OGGETTO: NOTA PROT 19464 DEL 28.07.2022 Assessorato difesa dell'Ambiente - Direzione Generale dell'Ambiente - Servizio Valutazione Impatti e Incidenze Ambientali, -Procedimento di Verifica di assoggettabilità alla V.I.A., ai sensi del D. Lgs. 152/2006, e s.m.i., e della Delib.G.R. n. 11/75 del 24.03.2021. Progetto di fattibilità tecnico economica della linea 5 - collegamento Policlinico - Sestu denominata "Direttrice Sestu". Proponente: ARST S.p.A. - Reg. 15/V/22-Richiesta integrazioni. Chiarimenti TRASMISSIONE CHIARIMENTI

Doc. 1: Riscontro ai punti da 1 a 5 della Nota Prot. 12517 del 17.05.2022_REV.1

Doc. 3: Riscontro alla prot. n. 15372 del 26.04.2022_REV_1

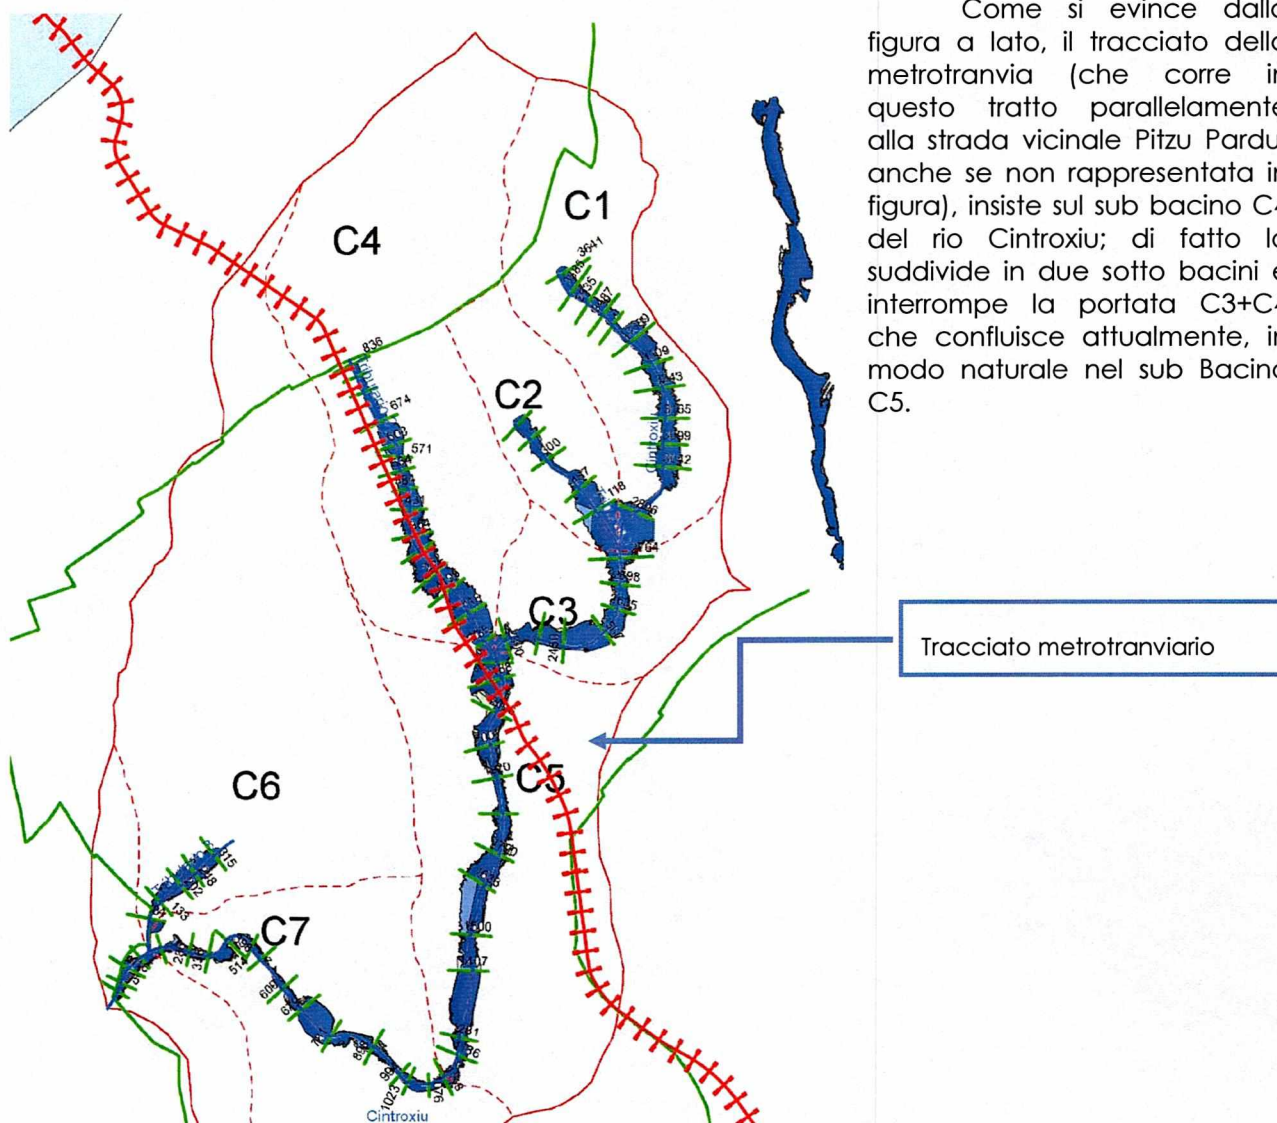
" In relazione al tracciato di progetto, e alla interferenza dello stesso con aree perimetrate a pericolosità idraulica Hi4, come rappresentato nella Tavola "SE_F_02IC_PL_080_00 - Carta del piano di assetto idrogeologico P.A.I. (rev. 41 art 8)", illustrare con maggior dettaglio le ragioni della scelta effettuata, considerato che una leggera traslazione del tracciato in direzione est/ovest consentirebbe di limitare notevolmente tale interferenza, in particolare per quanto concerne le aree in Comune di Selargius, ubicate in adiacenza alla strada vicinale Pitzu Pardu".

In sintesi, si riportano gli esiti della relazione SE_F_04ID_03 ID_RE_090_00_Relazione idrologica idraulica - Paragrafo 3.2 Tracciato nel territorio del Comune di Selargius (B)

Come si evince dalla figura a lato, il tracciato della metrotranvia (che corre in questo tratto parallelamente alla strada vicinale Pitzu Pardu, anche se non rappresentata in figura), insiste sul sub bacino C4 del rio Cintroux; di fatto lo suddivide in due sotto bacini e interrompe la portata C3+C4 che confluisce attualmente, in modo naturale nel sub Bacino C5.

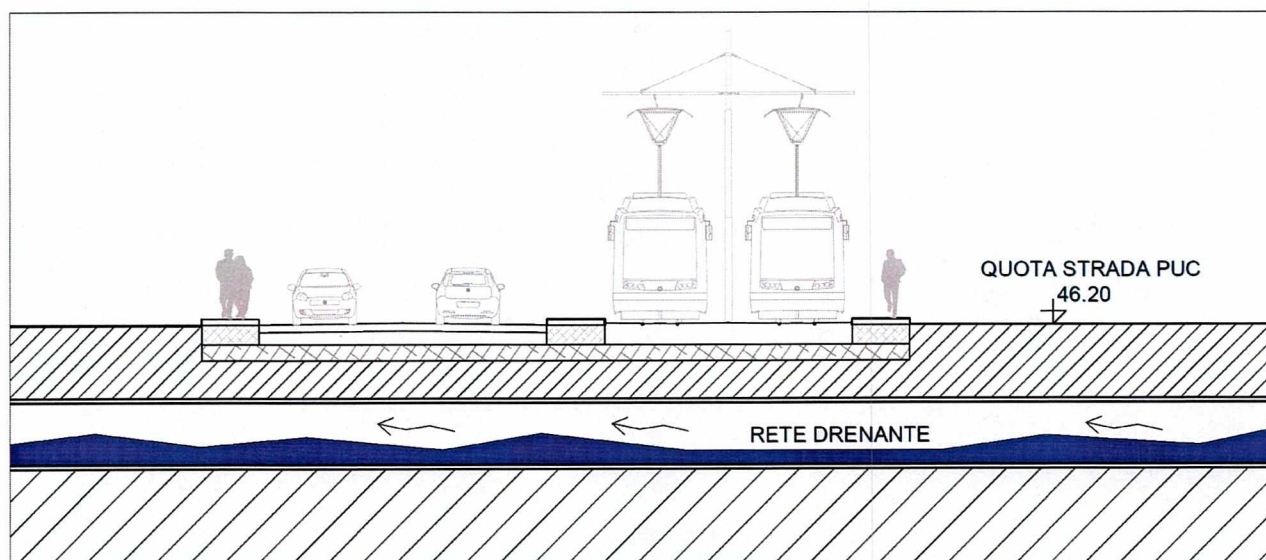
"Con riferimento alla comunicazione inviata da codesta Direzione Generale dell'Ambiente, prot. n. 6535 del 10.03.2022, acquisita in pari data con n. 9155 del protocollo della Direzione Generale dei lavori Pubblici, con la quale si rendono disponibili i documenti progettuali relativi al procedimento in oggetto per le valutazioni di competenza, si rappresenta quanto segue. Gli elaborati planimetrici a corredo del progetto mettono in evidenza il tracciato della prevista linea metropolitana all'interno dell'abitato di Sestu con terminazione lungo il corso Italia, in vicinanza del canale del Riu Is Cannas. Al fine di consentire a questo Ufficio di esprimere il parere di competenza ai sensi del Capo VII - "Polizia delle acque pubbliche" del R.D. 523/1904, si richiede di specificare le lavorazioni e le opere previste in prossimità del suddetto corso d'acqua, evidenziando le stesse attraverso un elaborato cartografico di dettaglio. Si rammenta che dovranno essere rispettate le disposizioni del Capo VII - "Polizia delle acque pubbliche" del Regio Decreto 523/1904; in particolare, come esplicitato all'art. 96 lett. f), all'interno di una fascia di 10 metri dalle sponde dei corsi d'acqua l'esecuzione di opere edili (fabbriche e scavi) sono vietate; solo nel caso di recinzioni (da intendersi in rete metallica e infisse nel terreno naturale, comunque non realizzate con muratura continua) la distanza di rispetto è da considerarsi non inferiore ai metri 4.00".

Da una analisi preliminare, non emergono controindicazioni tecniche o esecutive; il tracciato metrotranviario in progetto, risulta compatibile per andamento planimetrico ed altimetrico con la sistemazione attuale e futura dell'area, non altera la situazione idraulica o la pericolosità del bacino.

L'invarianza idraulica, da rispettare a prescindere dalla perimetrazione del pericolo idraulico, riguardo alle acque superficiali, ai fossi di guardia e di piattaforma, sarà assicurata nella situazione attuale, come evidenziato al punto precedente.

Il rispetto si avrà anche nella prospettata situazione futura, prevista dal Comune, di adeguamento della viabilità esistente e di collegamento delle stesse acque alla rete drenante e di urbanizzazione prevista nel progetto di viabilità di PUC del comune di Sestu.
